Znalecký posudek

**o stavu syntetických podlahovin v prostorách
pronajatých firmě [REDACTED]**

Čj.230/05

Znalecký posudek

06r.1

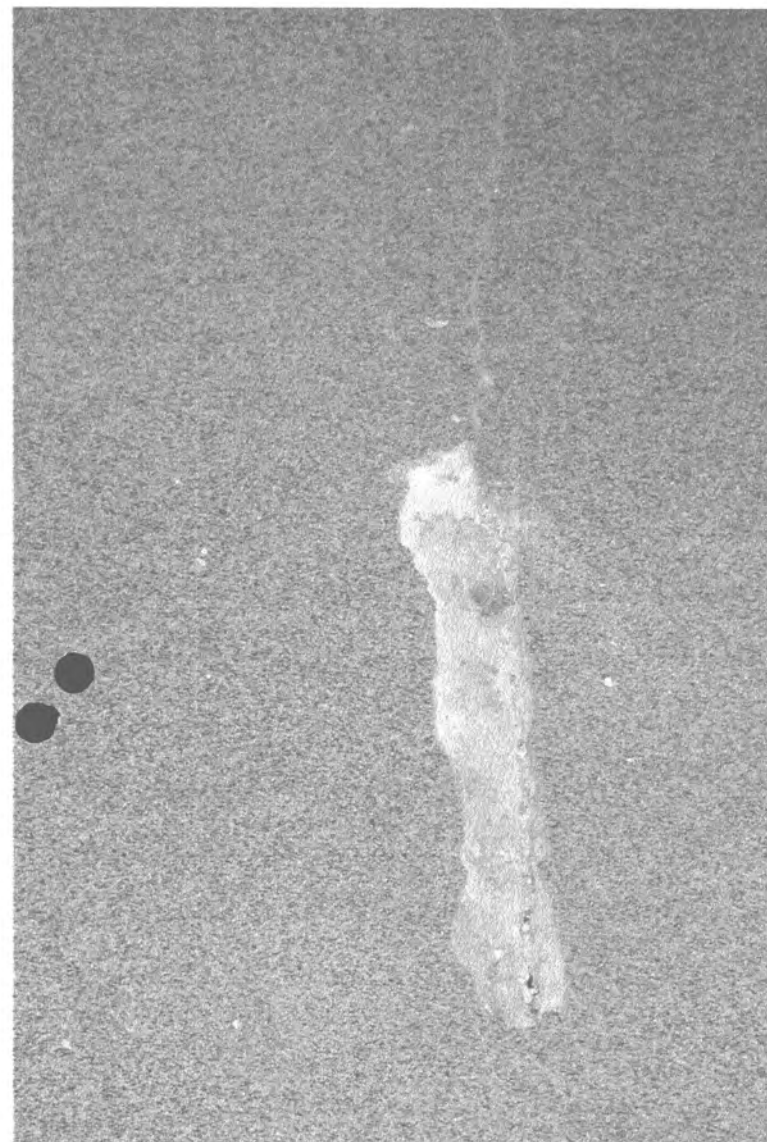
- na chodbách a v pánské šatně (podle vyjádření zástupce Faktory a.s. je stav v dámské šatně stejný) je provedena syntetická podlahovina TECHNIFLOOR systémem tenkovrstvé stěrky s posypem barevným pískem, přebroušením, a pokrytím uzavíracím lakem – patrně podle technologických zvyklostí firmy Technifloor Eastern Europe s.r.o.. Technologický popis nebyl společností vydán a ani certifikát na provádění těchto podlahovin (pro něž technologický předpis je základním dokumentem) nebyl vypracován. Není tedy skutečné provedení podlahoviny s čím srovnávat a posouzení závisí jen na znalostech a zkušenostech znalce s těmito podlahovinami. Tato podlahovina je provedena nekvalitně ve smyslu estetickém, je místně barevně odlišná, je nerovinná, povrchová vrstva není řádně pokryta v celém rozsahu uzavíracím lakem a tak budí dojem místně rozdílné struktury (obr. 1).

06r.2

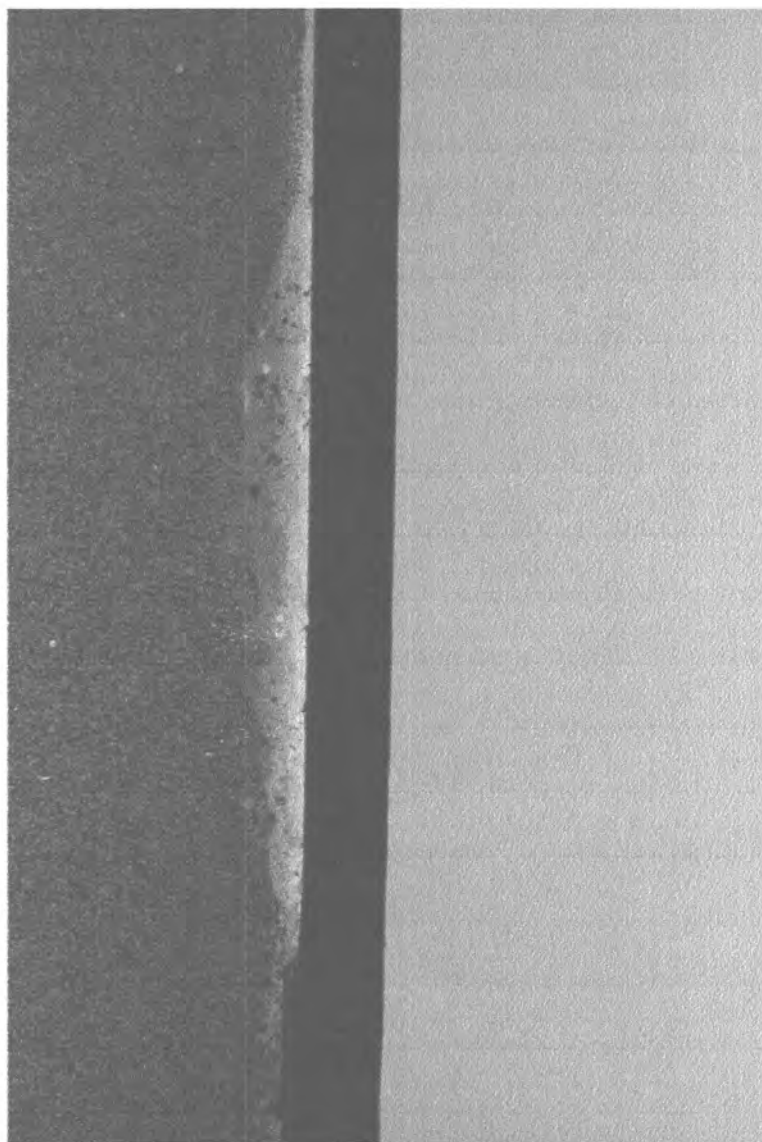
- nad pracovními spárami v betonovém podkladu došlo k porušení podlahoviny. V jednom místě došlo až k jejímu odlámání v šířce několika cm a v okolí této spáry je podlahovina na poklep odutá, tedy nepřilnutá k podkladu (obr.2). Nicméně, na ostatních místech nebylo zjištěno, že by podlahovina nebyla přikotvena k betonovému podkladu, respektive k povrchové vrstvě betonu zesílené buď penetrací (byla-li provedena) nebo průnikem části základní vrstvy do otevřených pórů betonu. Zesílená povrchová vrstva betonu se ale relativně snadno odděluje od hlubšího betonového podkladu. Objektivní zkoušky soudržnosti vrstev či tahové pevnosti souvrství nebyly znalcem prováděny, neboť by nepochybně daly výsledky hluboko pod předepsanou hodnotou, pokud by se vůbec podařilo provést vývrt bez porušení a výrazně by zvýšily cenu posudku.

Vážná porucha nastala v podlahovině v místě nad pracovní spárou v betonovém podkladu, která nebyla před pokládáním podlahoviny zmonolitněná. Dilatační spáry se v tomto typu podlahovin neprovádějí, proto se jmenují bezespáré syntetické podlahoviny a respektují se pouze dilatační spáry konstrukční, které je nutno příslušným způsobem v podlahovině ošetřit. V daném případě o konstrukční dilataci nejde a jednoznačně jde o chybu dodavatele podlahoviny. V okolí trhliny je již podlahovina odutá a pokud nedojde k řádné opravě, spočívající v proříznutí pracovní spáry v betonu, její zmonolitnění, odřezání podlahoviny v okolí trhliny až k zaručené znělé oblasti a provedení nové podlahoviny, může docházet k dalšímu, a urychlujícímu se procesu porušování směrem od trhliny.

- g) šikmá trhlina v podlahovině sleduje neošetřenou pracovní spáru v podkladním betonu (mazanině). Jednoznačnou povinností dodavatele podlahovin je takovéto spáry v podkladu (pokud nejde o konstrukční dilataci) před pokládáním podlahoviny zmonolitnit, případně i zpevnit např. skelnou tkaninou nebo jiným vhodným způsobem. Nestalo se tak, a trhlina v podlahovině se musí v takovém případě dříve či později zákonitě objevit. **Jde o chybu dodavatele podlahovin.**

06r.3

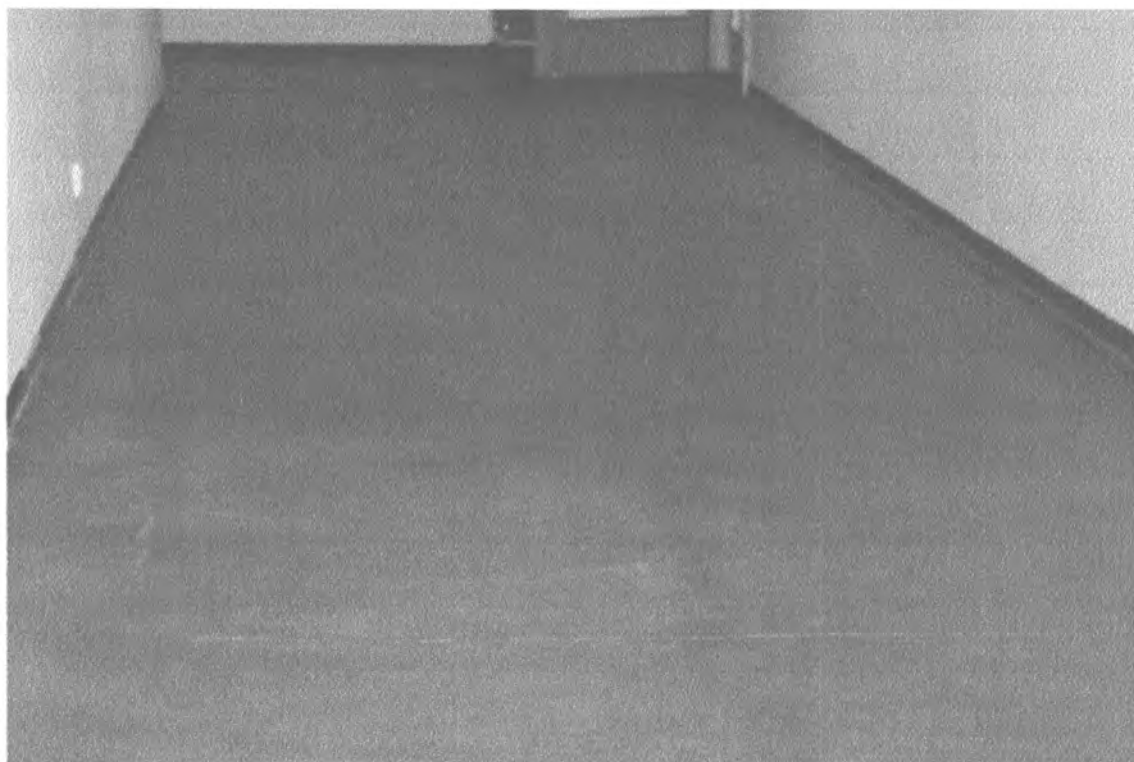
- pracovní spáry v betonu nebyly zřejmě před nanášením podlahoviny adekvátně ošetřeny (zmonolitněny).
- okraje betonového podkladu u stěn jsou rozpadavé, nebyly vůbec zpevněny či jinak upraveny před pokládáním podlahoviny a tím dochází na řadě míst kontaktu podlahoviny s tzv. soklem (čímž je míněn nátěr

epoxidovou barvou) ke zjevnému porušení tohoto styku (obr. 3).
Rovněž nátěr soklu je na řadě míst od podkladu oddělen.

- e) trhliny po obvodě podlah ve styku se stěnami jsou způsobeny jednak nepřípravou podkladu v těchto místech, jednak proto, že podlahovina není provedena až k očištěné a napenetrované stěně, jednak proto, že sokl je proveden pouze jako tenký epoxidový nátěr. Při nestejných fyzikálních vlastnostech stěn a podkladu podlahoviny a ssedání nové stavby nelze vznik vlasových trhlin na styku podlahoviny a nátěru stěny i při bezchybném provedení vyloučit. Chybou je zadání. Lze ale očekávat, že při novém provedení nátěrových soklů několik let po dokončení stavby a samozřejmě po opravě těch míst podlahovin u stěn, kde dochází k jejich porušení (propadům), bude uvedený jev omezen na minimum. **Zavinění dodavatele je v tomto případě jen částečné, odhadem poloviční, druhé polovina připadá na vrub nevhodného projektu (je-li to projektem v daném provedení předepsáno), nebo na vrub odběratele, pokud dané provedení bylo objednáno z jeho iniciativy.**

Další poruchou podlahoviny je nedokonalá příprava podkladu u stěn a propadání podlahoviny, nebo oddělování od tzv. soklu, spočívajícího pouze v nátěru epoxidovou barvou patrně na nedostatečně očištěný a nepenetrovaný povrch stěn. Primérně je třeba v místech poruchy podlahoviny u stěn tuto opravit (včetně řádné úpravy podkladu) a pak teprve přistoupit k opravě sokových nátěrů (převážně odstraněním starých a po řádném očištění a napenetrování provedením nových).
